Granskningsutlåtande

Detaljplan för Hillebarden 3 och 19 i stadsdelen Älvsjö i Stockholm Dp 2017-05141

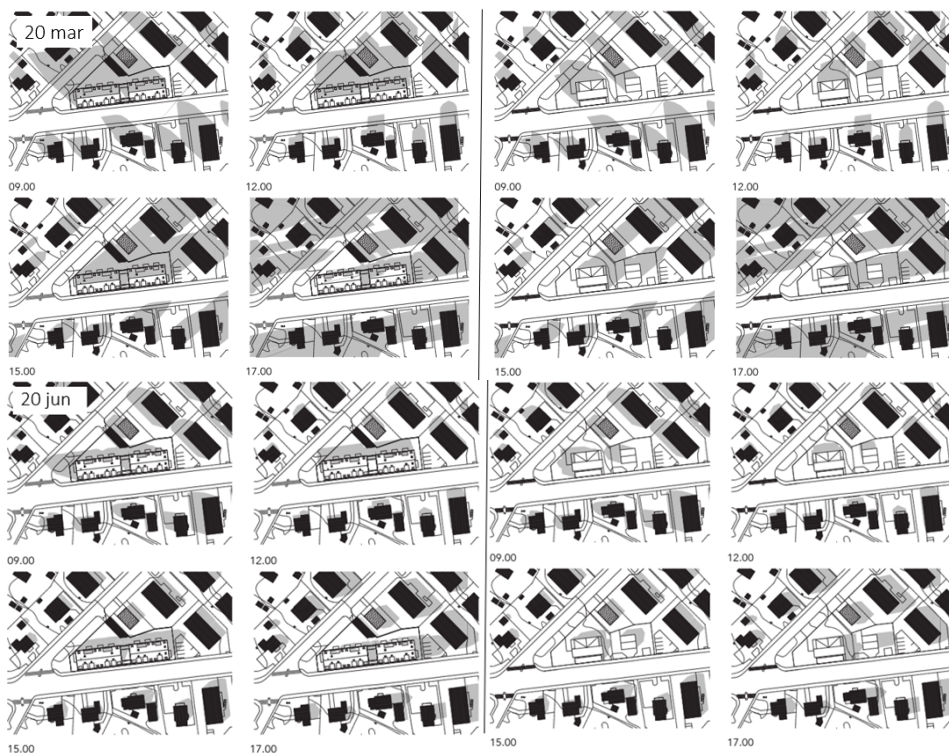
Längs med Segervägen finns en rad med uppvuxna kastanjer. Ett av träden ser ut att hamna i konflikt med föreslagen bebyggelses nordvästra hörn. Trafikkontoret ser att det finns en risk att träden påverkas under byggtiden. Det kommer inte ges dispens för nyttjande av yta kring kastanjerna under byggnationstiden. Trafikkontoret anser att det är viktigt att träden skyddas och detta behöver ges tillräckliga resurser under det fortsatta planarbetet och kommande genomförande av planen.

Vi fortsätter att understryka vikten av att den växtlighet i form av buskar och träd som gränsar mot våra fastigheter är viktig att den bevaras. Vissa antaganden i planen verkar inte ta hänsyn till detta med tanke på fastighetens placering. Exempel på detta är träden vid gränsen mot H18. De är placerade på vår förenings mark men har utelämnats i planen.

Påverkan på träd eller annan växtlighet utanför planområdet är inte något som en detaljplan har juridiskt utrymme att påverka. Byggaktören är bunden av annan lagstiftning att inte skada växtlighet som är placerad på annan fastighet. Stadsbyggnadskontorets bedömning är att frågan kring träden på Segervägen och på grannfastigheten kommer gå att lösa i kommande skeden av genomförandet.

Solstudie som redovisar förslagets skugg effekter olika tidpunkter på året.

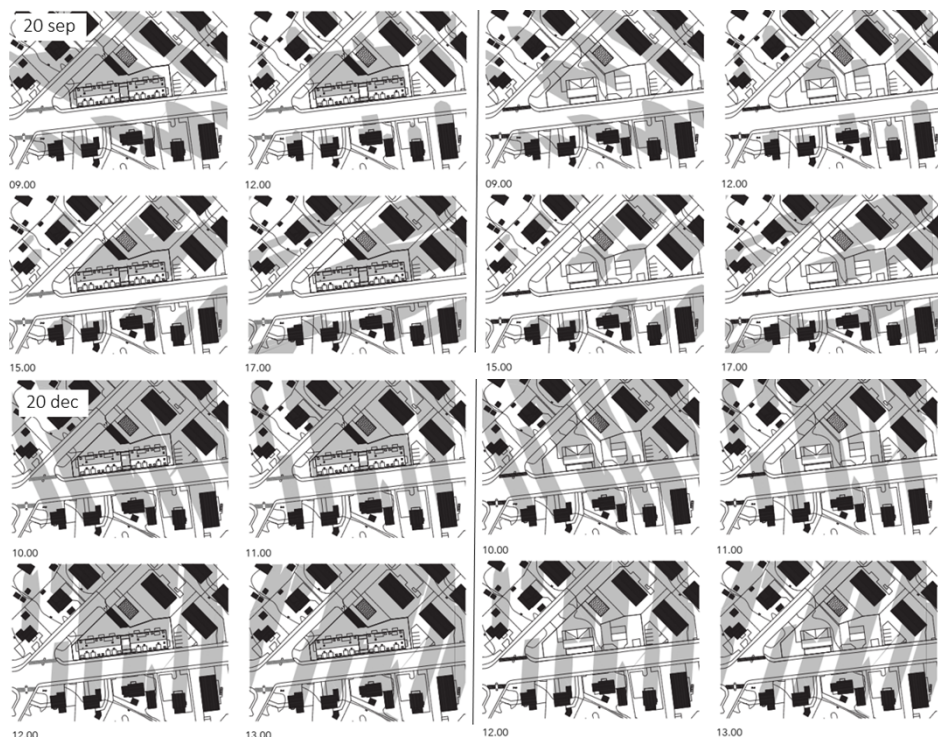
Föreslagen bebyggelse kommer påverka dagsljus och solljus på min fastighet och i mitt hus i stor utbredning. I solstudien, som ligger med som underlag till granskningen, framgår det tydligt att den planerade bebyggelsen medför att min tomt och mitt hus skuggas under årets alla månader. Mitt hus är inringat i bilderna nedan. Värst är under vinterhalvåret då den planerade bebyggelsen skulle medföra att mitt hus ligger i skugga under större delen (kanske tom hela) av den ljusa delen av dagen. Detta innebär att jag ej kommer ha tillgång på direkt solljus vilket strider mot BBR avsnitt 6:323 Solljus. Även tillgången på dagsljus kommer att påverkas i stor utsträckning. Tveksamt om BBR avsnitt 6:322 Dagsljus uppfylls för mitt hus med den planerade bebyggelsen. Jag ställer mig starkt negativ till att kommunen kan gå vidare med ett förslag som påverkar befintliga fastighets boendekvaliteter på detta sätt. Det påverkar även mitt fastighetsvärde. Vem vill bo i ett hus och på en tomt med begränsad tillgång till direkt solljus och dagsljus? Jag ställer min starkt frågande till om det verkligen är ok enligt lagar och regler att man tar bort solljus och dagsljus från en fastighet för att tillföra nya byggnader?

Som vi tidigare i samrådet påpekat så anser vi alltså att höjden (drygt 18 m från mark) på fastigheten kommer att skugga samt blockera dagsljus för en stor del av de kringliggande grannfastigheterna. Det som beskrivs i planbeskrivningen samt solstudie visar att vi under större delen av året kommer att få skugga i trädgårdar samt på balkonger. Skuggningen av trädgårdar kommer även att påverka växtligheten negativt. Detta är givetvis en mycket stor försämring för vår förening och medlemmar. Den enda ändring efter granskning är borttagandet av takkupor på gårdssidan. Detta bidrar dock väldigt lite med extra ljusinsläpp.

Viss skuggning sker redan i dagsläget av befintliga byggnader. I bilderna nedan redovisas jämförelsen mellan påverkan från befintlig bebyggelse och från planförslaget. Störst försämring från dagsläget för ljusförhållandena på fastigheten Hillebarden 20 sker vid solförhållanden motsvarande mars och september, då en stor del av trädgården skuggas. I december blir försämringen från dagsläget mindre, då tomten till stor del skuggas även i dagsläget. I juni påverkas intilliggande fastigheter försumbart.

När de olika alternativen utvärderats har kontoret konstaterat att skuggpåverkan på grannfastigheterna skulle uppstå även vid betydligt lägre exploateringsgrad och lägre våningsantal. Även befintlig 2,5 plansbyggnad får så långa skuggor under mars och september månad att de når fram till fasaden på Hillebarden 20.
